Zusammenstellung bereits vor- liegender wesentlicher um- weltbezogener Stellungnahmen

Bebauungsplan „Am Friedhof“

Gemeinde Haldenwang

Stand: 26. November 2019

Darstellung der Altlastverdachtsfläche (unmaßstäblich)
(Copyright Karte / Luftbild: Bayer. Vermessungsverwaltung)

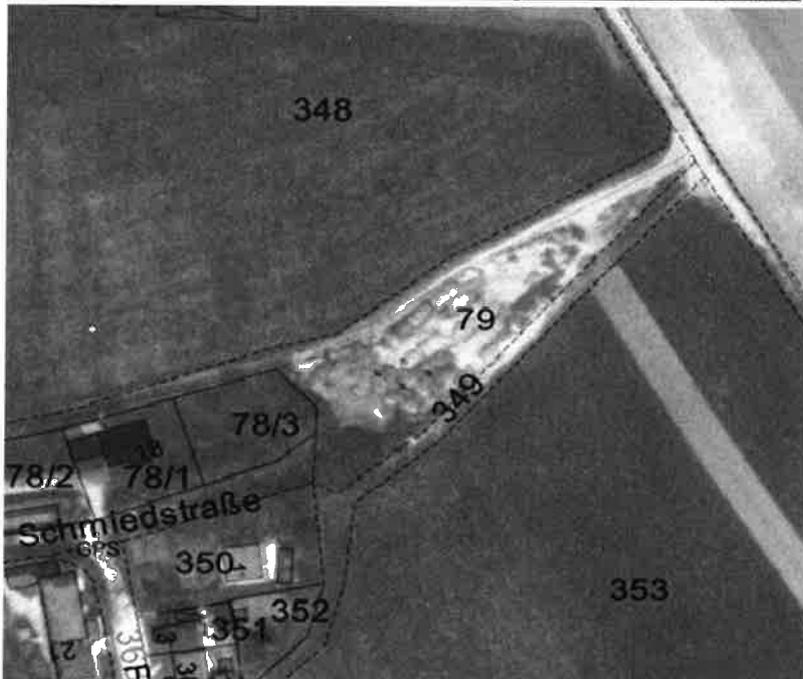
Aus wasserrechtlicher Sicht wird darauf hingewiesen, dass auf dem südöstlich gelegenen und von der Planung teilweise betroffenen Grundstück Fl.-Nr. 79, Gemarkung Konzenberg, eine alte Bauschutt-, Aushub- und Haus-Mülldeponie vermutet wird, die im Altlastkataster unter der Kataster-Nr. 77400074 eingetragen ist.

Bevor dieser Bereich überplant bzw. von der Planung tangiert wird, ist zwingend zu klären, wo genau die Altablagerung liegt und, ob sich hierdurch unter Berücksichtigung der Folgenutzung negative Auswirkungen auf das Baugebiet und evtl. Nutzungen (auch z. B. Gemüseanbau, Gartenbrunnen) ergeben können.

Hierzu ist durch einen zugelassenen Sachverständigen nach § 18 des Gesetzes zum Schutz des Bodens - BBodSchG - oder ein geeignetes Fachbüro zunächst eine historische Erkundung nach den Vorschriften des Bodenschutzes durchzuführen. Hierbei kann auf die beim Landratsamt Günzburg vorliegende Altakte und teilweise vorhandene historische Luftbilder aufgebaut werden.

Dann ist eine orientierende Untersuchung nach den Vorschriften des Bodenschutzes durchzuführen bezüglich der Belastungspfade Boden-Wasser, Boden-Mensch und Boden-Nutzpflanze. Es wird dringend empfohlen, diese Untersuchung in Abstimmung mit dem Wasserwirtschaftsamt Donauwörth, dem Gesundheitsamt und dem Amt für Ernährung, Landwirtschaft und Forsten Augsburg abzustimmen.

Bplan Am Friedhof, Ortsteil Konzenberg

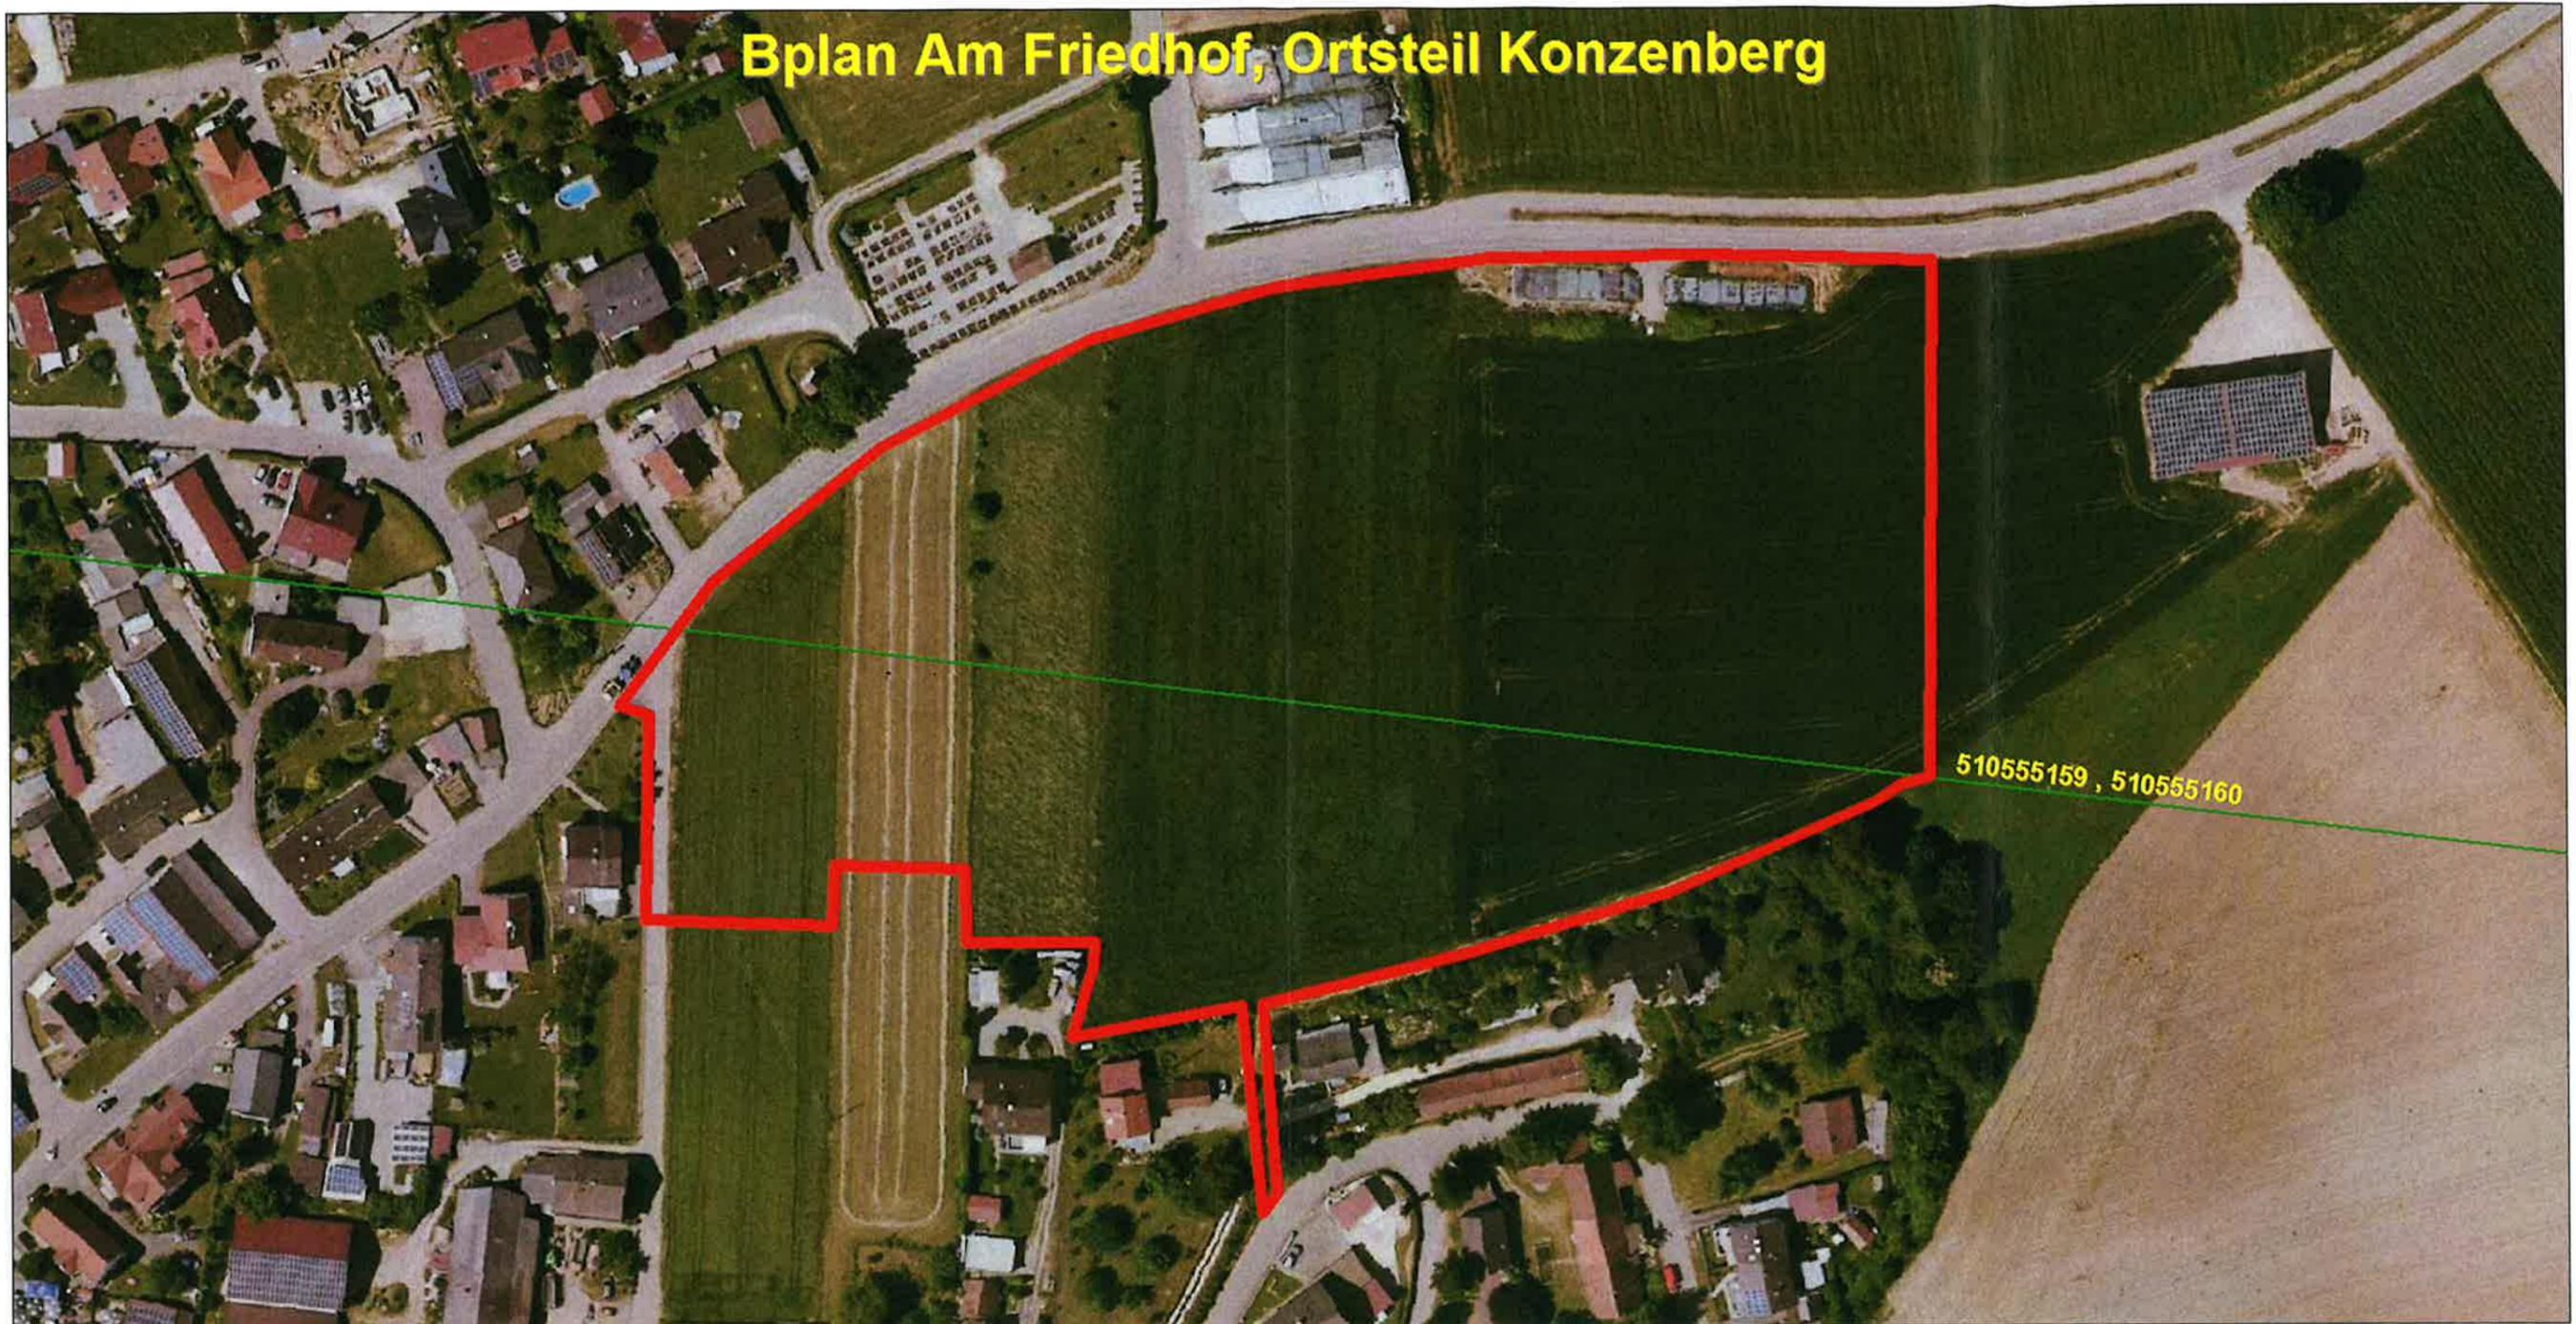
- durch das Plangebiet führen zwei Richtfunkverbindungen hindurch
- die 1. Fresnelzone der Richtfunkverbindungen 510555159, 510555160 befindet sich in einem vertikalen Korridor zwischen 32 m und 72 m über Grund

Man kann sich diese Telekommunikationslinie als einen horizontal über der Landschaft verlaufenden Zylinder mit einem Durchmesser von rund 30-60m (einschließlich der Schutzbereiche) vorstellen (abhängig von verschiedenen Parametern). Bitte beachten Sie zur Veranschaulichung die beiliegenden Skizzen mit Einzeichnung des Trassenverlaufes. Alle geplanten Konstruktionen und notwendige Baukräne dürfen nicht in die Richtfunktrasse ragen. Wir bitten um Berücksichtigung und Übernahme der o.g. Richtfunktrasse in die Vorplanung und in die zukünftige Bauleitplanung bzw. den zukünftigen Flächennutzungsplan. Innerhalb der Schutzbereiche (horizontal und vertikal) sind entsprechende Bauhöhenbeschränkungen festzusetzen, damit die raumbedeutsame Richtfunkstrecke nicht beeinträchtigt wird.

Es muss daher ein horizontaler Schutzkorridor zur Mittellinie der Richtfunkstrahlen von mindestens +/- 30 m und einen vertikalen Schutzabstand zur Mittellinie von mindestens +/-15m einhalten werden.

Wir bitten um Berücksichtigung und Übernahme der o.g. Richtfunktrassen einschließlich der geschilderten Schutzbereiche in die Vorplanung und in die zukünftige Bauleitplanung bzw. den zukünftigen Flächennutzungsplan. Innerhalb der Schutzbereiche (horizontal und vertikal) sind entsprechende Bauhöhenbeschränkungen s. o. festzusetzen, damit die raumbedeutsamen Richtfunkstrecken nicht beeinträchtigt werden.
